GMINA JORDANÓW ŚLĄSKI
ul. Wrocławska 55
55-065 Jordanów Śląski

L.dz. GN.ZP.3410.3.2012

dot.: postępowania o udzielenie zamówienia publicznego na budowę kanalizacji sanitarnej w miejscowości Dankowice prowadzonego w trybie przetargu nieograniczonego (nr ogłoszenia w BZP: 487146-2012 z dnia 03.12.2012)

Dotyczy: Zapytań skierowanych do Zamawiającego

Przekrój konstrukcyjny odbudowy nawierzchni -NAWIERZCHNI GRUNTOWEJ

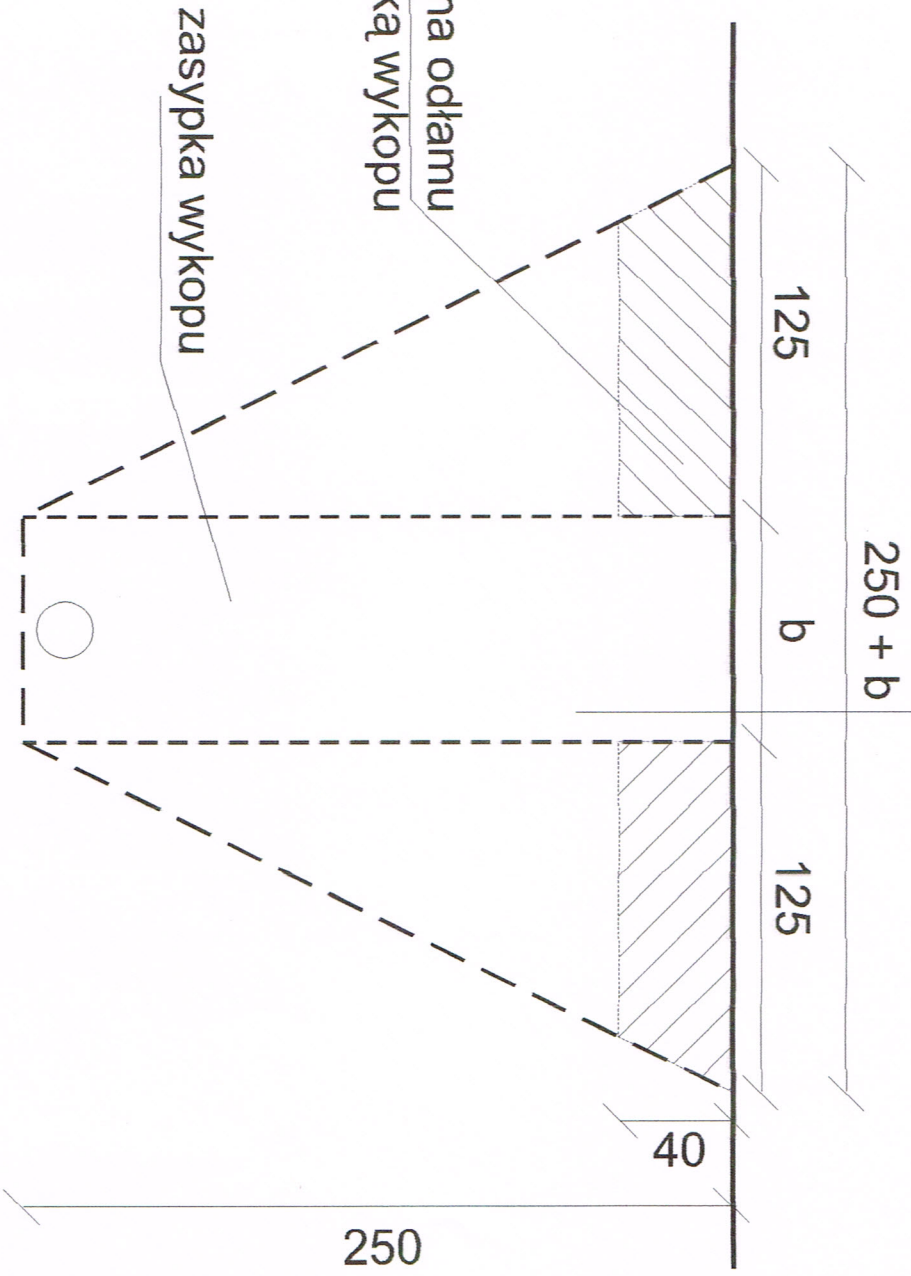
W związku z faktem, iż przedmiar ma charakter pogładowy i nie stanowi podstawy do wyceny, zwracamy się z prośbą o umieszczenie na stronie Zamawiającego uzgodnień do projektu lub projektu odtworzenia nawierzchni, w celu prawidłowej wyceny robót budowlanych. Obecnie udostępniono Wykonawcom jedynie warunki techniczne wydane przez urząd Gminy oraz opinię pozytywną nr 1155/2010 Starostwa Powiatowego we Wrocławiu. Brak jest decyzji np. zarządcy Dróg Powiatowych, określającej sposób prowadzenia prac w drodze powiatowej analizując część rysunkową, można zauważyć, iż część sieci zlokalizowana jest w poboczu drogi lub na krawędzi pobocza i nawierzchni asfaltowej. Niemożliwym jest wykonanie kanalizacji bez uszkodzenia nawierzchni. Aby prawidłowo wycenić powyższe prace, wykonawca powinien posiadać pełną wiedzę na temat sposobu odtworzenia nawierzchni – jakie warstwy odtworzeniowe, ich grubość, sposób odtworzenia warstwy ścieralnej nawierzchni itp. Przedmiar robót nie zawiera jakiegokolwiek nawet ogólnej informacji co do sposobu odtworzenia nawierzchni po robotach kanalizacyjnych. W związku z powyższym, prosimy o umieszczenie wszystkich dokumentów, niezbędnych do prawidłowej wyceny przedmiotowego zadania.

Zgodnie z częścią rysunkową przejścia poprzeczne pod drogą powiatową nr 1969D, należy wykonać pod kątem prostym bez naruszania konstrukcji jezdni metodą przeciskową. Długość rury ochronnej ma być równa co najmniej łącznej szerokości jezdni, poboczy i rzutów poziomych skarp. Czas trwania robót przy jednym przejściu nie może być dłuższy niż dwa dni. Komory przeciskowe należy zlokalizować poza pasem drogowym. Przejście podłużne na odcinku od studni S13 do S14 należy wykonać metodą wykopu otwartego przy spełnieniu warunku odbudowy nawierzchni gruntowej (wg załączonego przekroju konstrukcyjnego). Po zakończeniu robót budowlanych w obrębie pasa drogowego grunt należy zagęścić mechanicznie warstwami co 20 cm, zwracając szczególną uwagę na stopień zagęszczenia gruntu.
